TSI 03/13

# Citroën | Peugeot

## 431.440

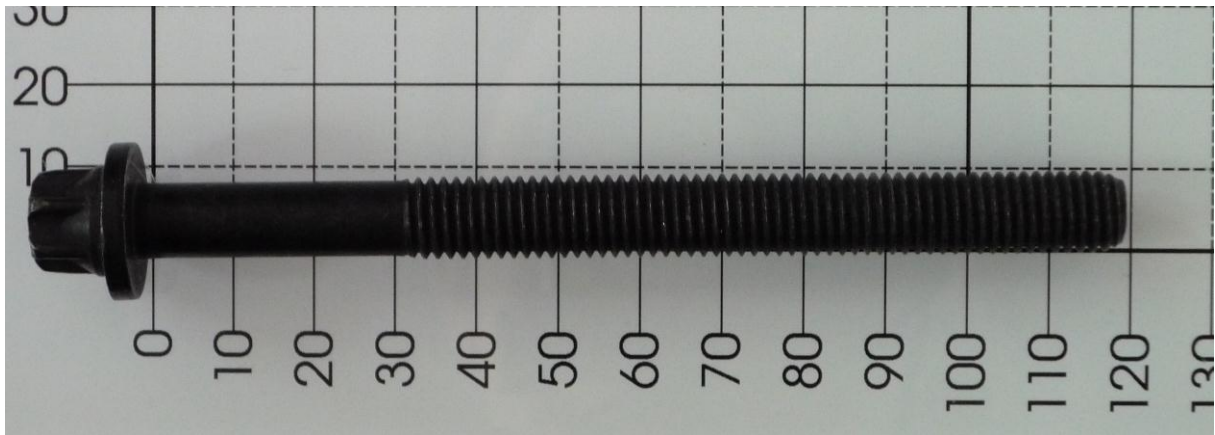
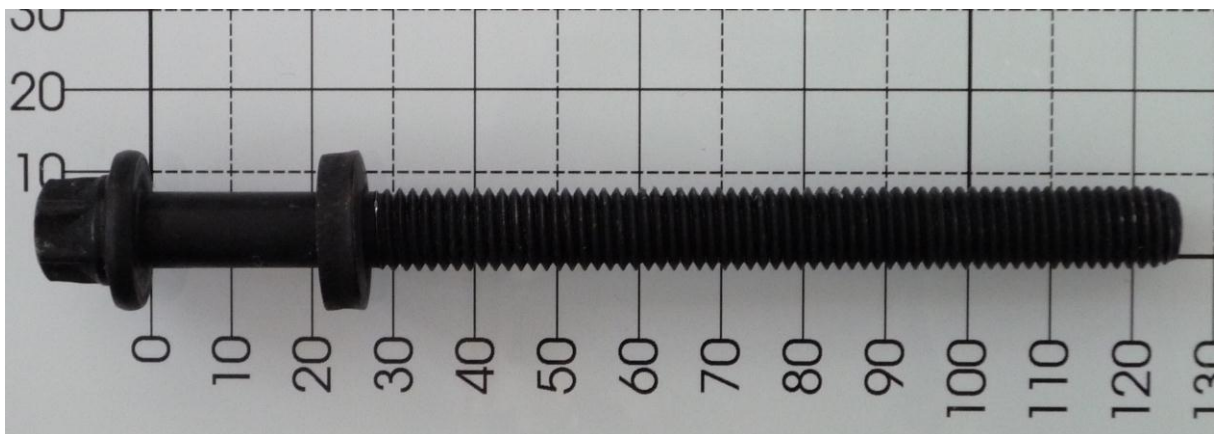
Neu:

431.440

M10 x 1,5 x 117

Ersetzt:

152.530

M10 x 1,5 x 122

-  431.440 ersetzt rückwirkend  152.530 und wird ohne zusätzliche Unterlegscheibe verbaut
